ANNEX A L'ESTUDI D'INUNDABILITAT DEL NUCLI URBÀ DE VENTALLO

Girona, octubre de 2009
Lluís Gorgorió i Solà
Enginyer de Camins, Canals i Ports
Col·legiat núm. 6990

L'objecte del present annex, és completar i aclarir les qüestions i consideracions de l'Agència Catalana de l'Aigua en relació a l'estudi d'inundabilitat de l'any 2007.

**ESQUEMA DEL TRASVASSAMENT
DE CABALS PER DESBORDAMENT
DEL TORRENT DE LA REGUERA**

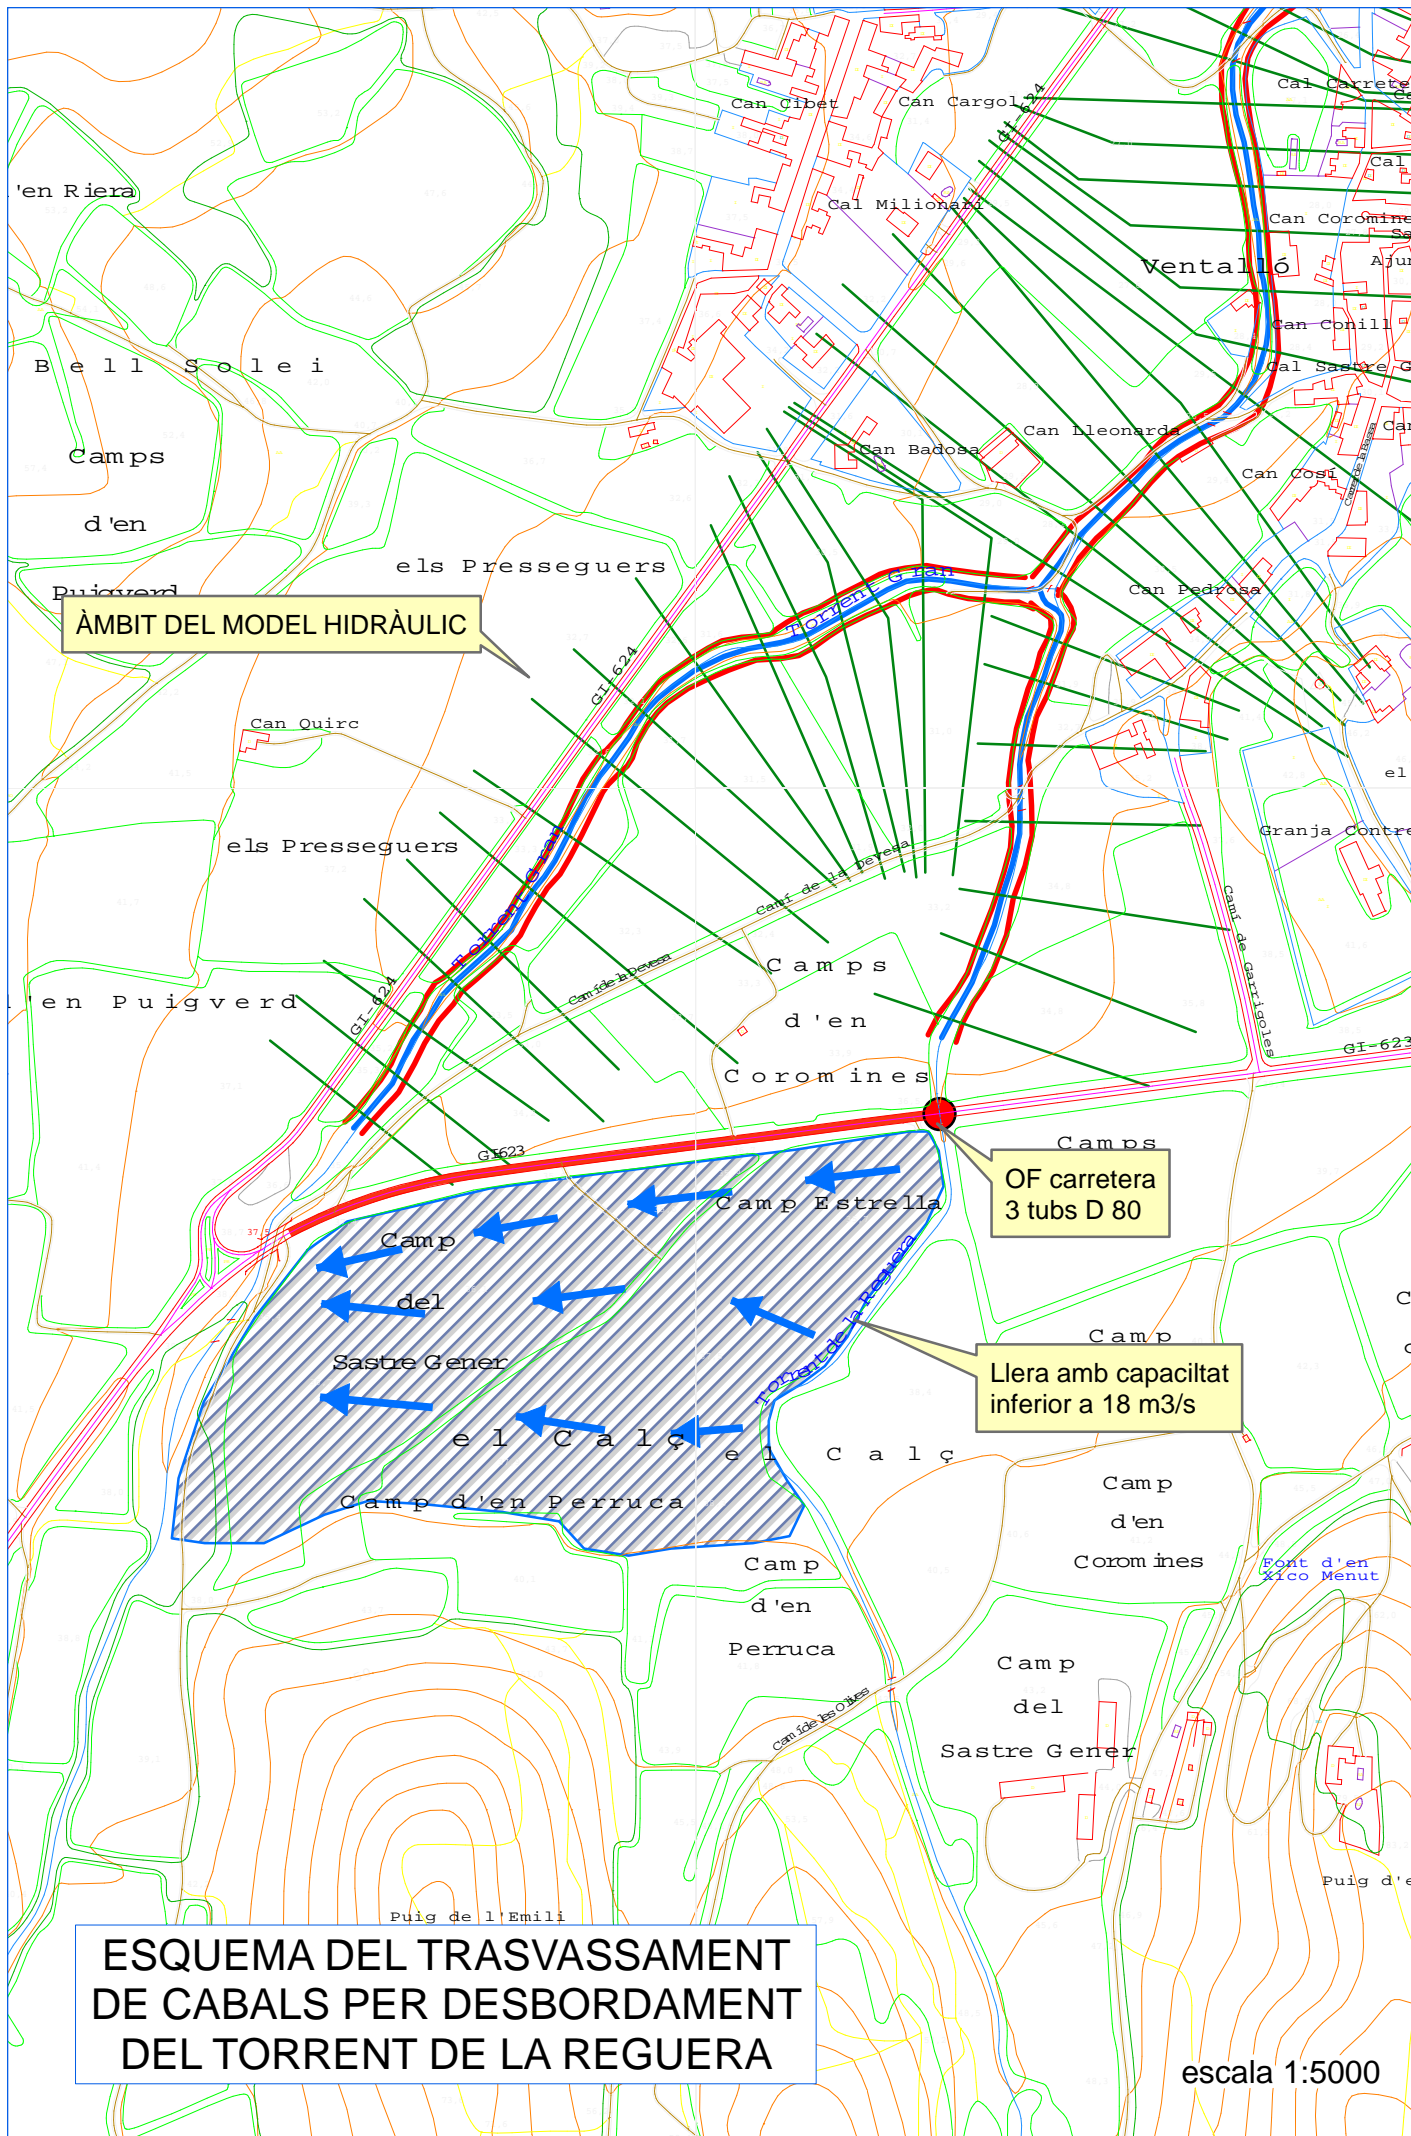
El cabal d'avinguda simulat en les modelitzacions hidràuliques de 100 i 500 anys de període de retorn del Torrent de la Reguera, és de 18 m³/s. Segons els càlculs hidrològics del mateix estudi, els cabals d'avinguda del torrent són 28,58 m³/s i 45,61 m³/s respectivament. La distribució o traspàs de cabals entre les lleres dels dos torrents, que el model hidràulic considera en el tram d'aigua amunt de la seva aflüència, no reflexa la realitat actual. Aparentment, segons la

documentació gràfica presentada, els terrenys d'ambdós marges del Torrent de la Reguera no són inundables mentre que a l'estudi s'avalua la màxima capacitat de la llera en 18 m³/s (aprox. Q₂₅). En cadascun dels trams dels cursos modelats s'hauria d'incorporar el cabal real obtingut a l'estudi que li correspon a cada curs per representar al màxim la realitat del risc hidrològic dels terrenys i en tot cas introduir en el model elements addicionals com poden ser vessadors, basses, etc.

El model hidràulic presentat no incorpora cap element de transferència de cabals entre ambdues lleres (vessadors, basses, etc. ...), ja que la insuficiència de transport de la llera del Torrent de la Reguera es produeix aigües amunt del tram modelitzat. Concretament aquesta insuficiència de capacitat es fa palesa en el tram en què el torrent surt de la zona boscosa i discorre entre conreus, i fins al punt en què creua la carretera mitjançant una obra de pas formada per tres tubs de 0.80 metres de diàmetre.

Les dimensions de la llera en aquest tram, conjuntament amb l'efecte mota de la carretera i la presència d'una obra de pas de capacitat tant reduïda fan que la transferència de cabals analitzada en l'estudi hidrològic es produeixi en aquesta zona, fora de l'àmbit de l'estudi hidràulic.

El valor de cabal 18 m³/s, establert en base a la capacitat màxima de la llera, és un valor que ens deixa del costat de la seguretat, ja que en realitat el cabal circulant pel Torrent de la Rabassa, aigües avall de la carretera GI-623, serà molt inferior, ja que la capacitat hidràulica de l'obra de pas sota la carretera, tres tubs de 0.80 m de diàmetre, és molt inferior a aquest valor.

Per tal de clarificar aquesta qüestió, en el full següent es presenta un esquema gràfic d'aquesta situació, potser no prou ben explicada en l'estudi de l'any 2007.

T 100. Comparació entre els resultats del model hidràulic (fulls 7 i 8 de l'estudi d'inundabilitat) i el sistema hídric (corba envoltant) delimitat al POUM (fulls 13 i 14 de l'estudi d'inundabilitat)

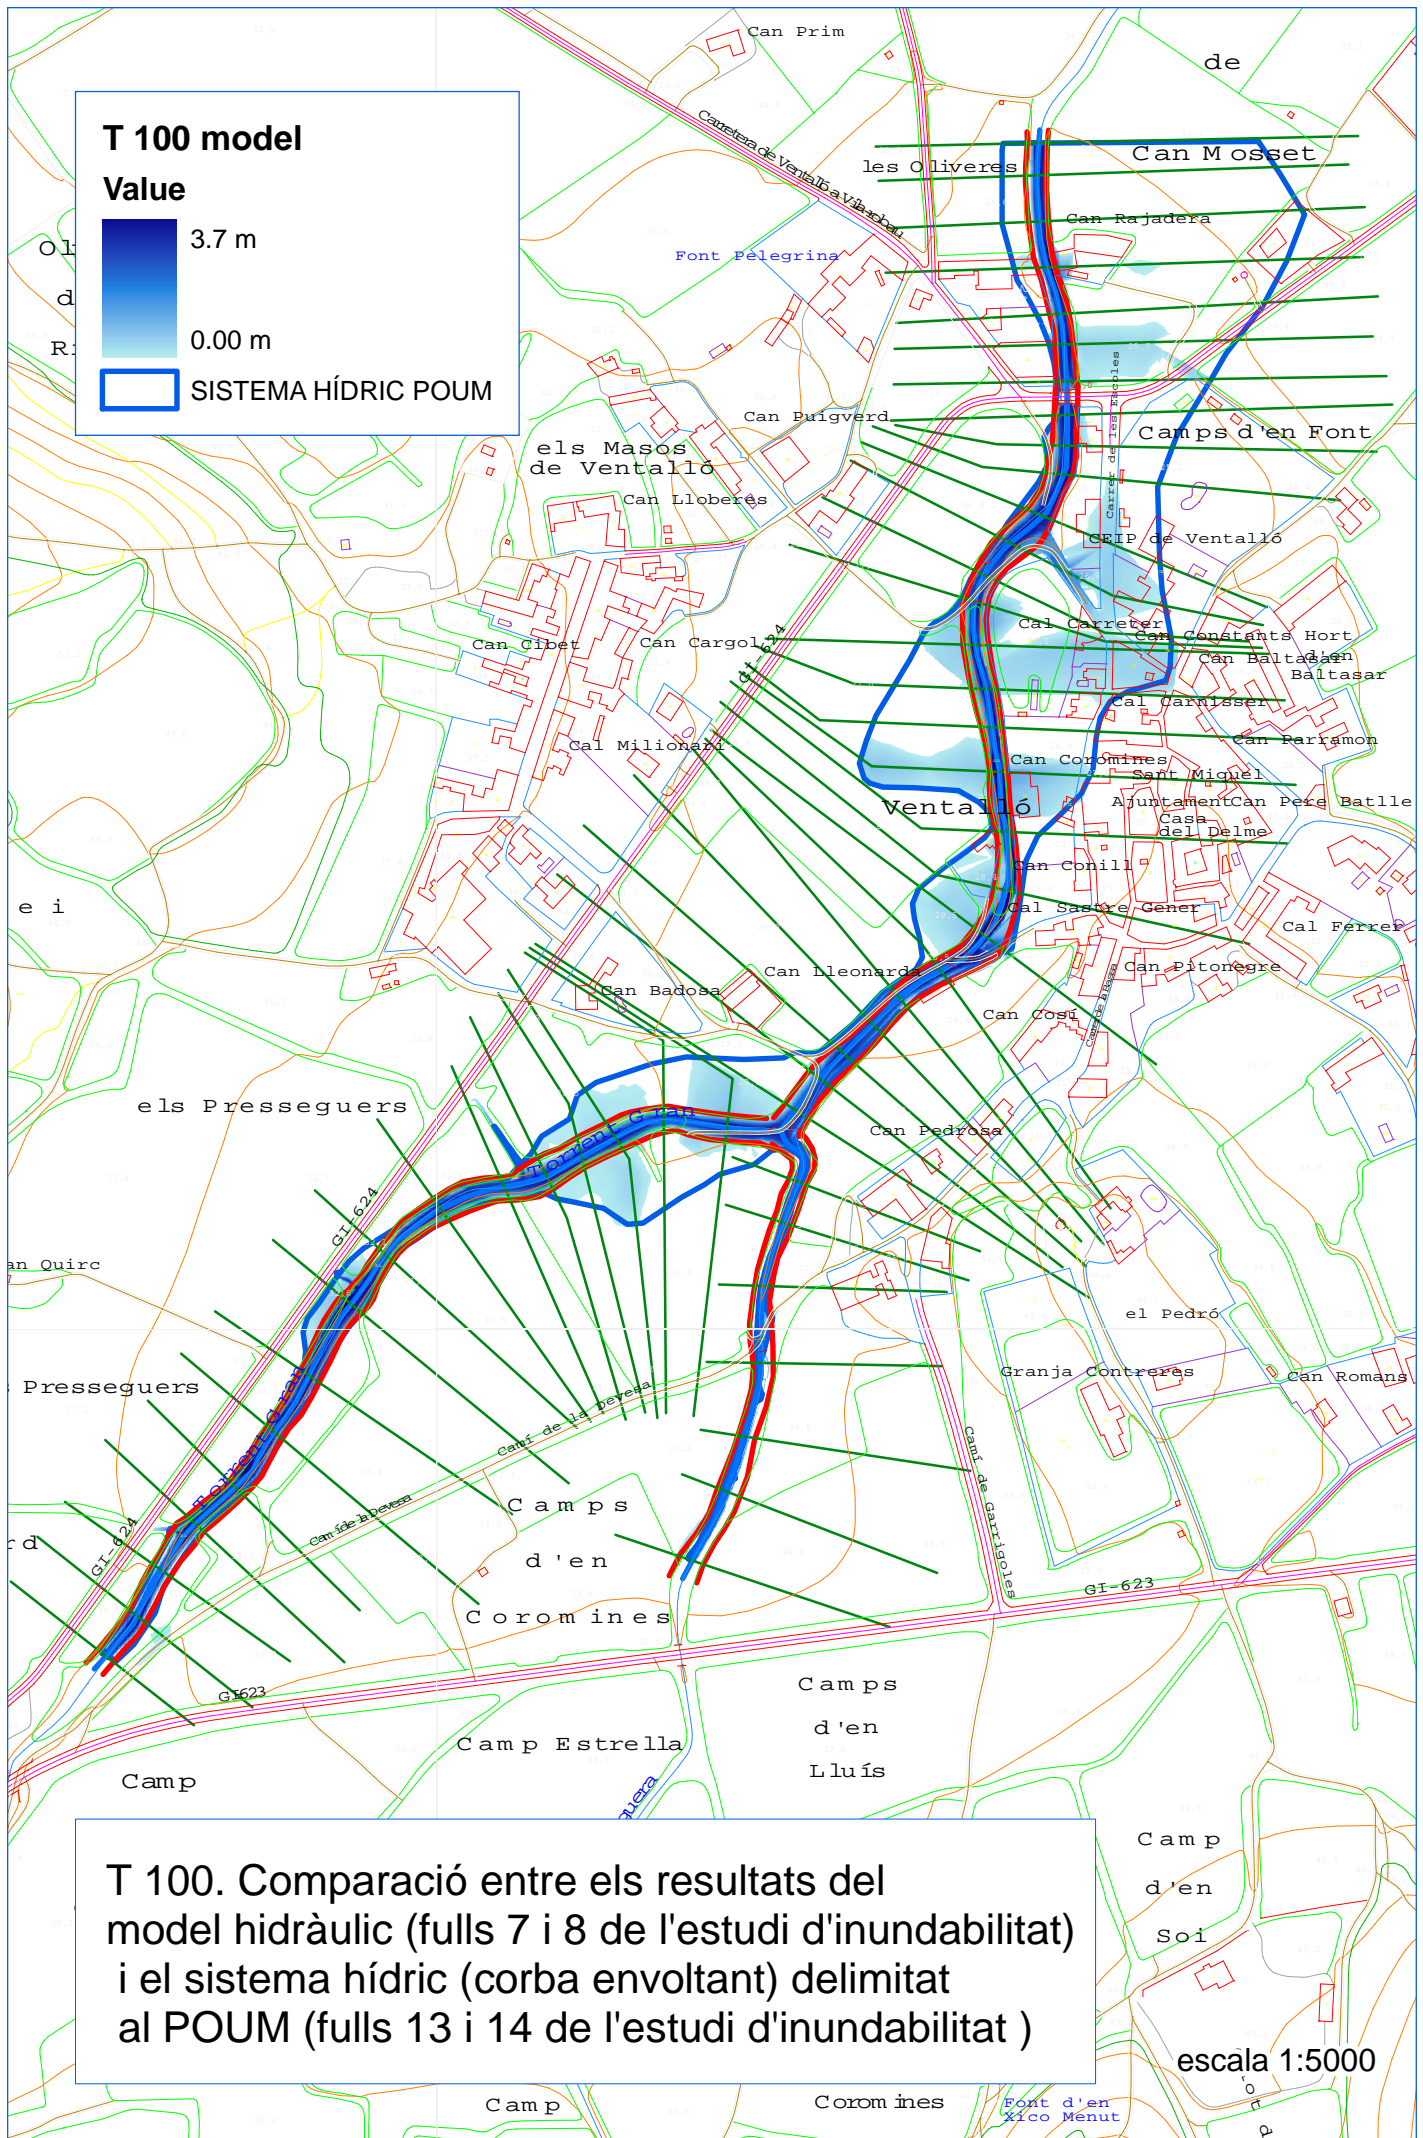
La delimitació de les zones inundables grafiada en els plànols 5 a 10 no es correspon amb la delimitació presentada en els plànols 13 i 14, quan aparentment, aquests plànols representarien la mateixa situació de càlcul.

Els plànols 5 a 10 de l'estudi d'inundabilitat representen els calats de càlcul obtinguts de la intersecció del model tridimensional de la làmina d'aigua, tal i com resulta dels càlculs HEC-RAS, i el model d'elevacions del terreny natural.

La configuració de la llera del Torrent Gran, molt marcada i encaixonada en una zona relativament planera, fa que els resultats siguin molt sensibles a la ubicació dels perfils transversals utilitzats en el model, així com també a la situació concreta dels punts de l'aixecament topogràfic.

L'esmentat anteriorment fa que el perfil hidràulic resultant presenti una configuració "ondulada" passant freqüentment del règim lent al crític.

Atès, que, si els perfils utilitzats en el càlcul haguessin estat uns altres, aquestes "ondulacions" del perfil haguessin pogut presentar lleugers desplaçaments en qualsevol d'ambdós sentits de la direcció del corrent, s'ha optat per considerar com a límit de les diferents zones inundables, les corbes envoltants d'aquestes diferents situacions possibles. En els fulls següents es presenta de forma gràfica aquest aclariment.
